**Benennung:** Überprüfung der Knüppelbefestigung im hinteren Sitz.

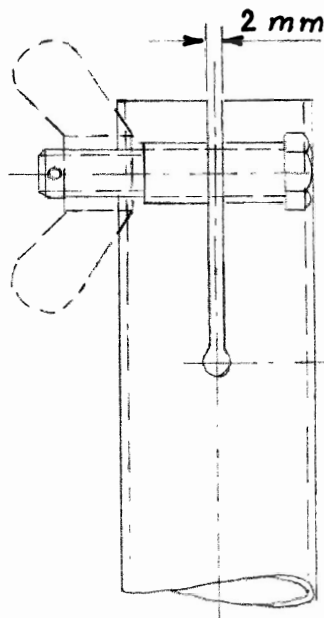
**Begründung:** Wahrscheinlich durch deformierte Verschraubung ist trotz angezogener Flügelmutter der Knüppel aus der Halterung herausgezogen worden.

- 1.) Nachprüfen ob die beiden Rohrstützen durch das Anziehen der Flügelmutter nicht so stark deformiert sind, daß im angezogenem Zustand der Knüppel noch lose ist.
- 2.) Nachprüfen ob der Schlitz die geforderte Weite von 2 mm hat. Gegebenenfalls nacharbeiten. Siehe Skizze.

Bei angezogener Flügelmutter muß der Knüppel zuverlässig fest sein.
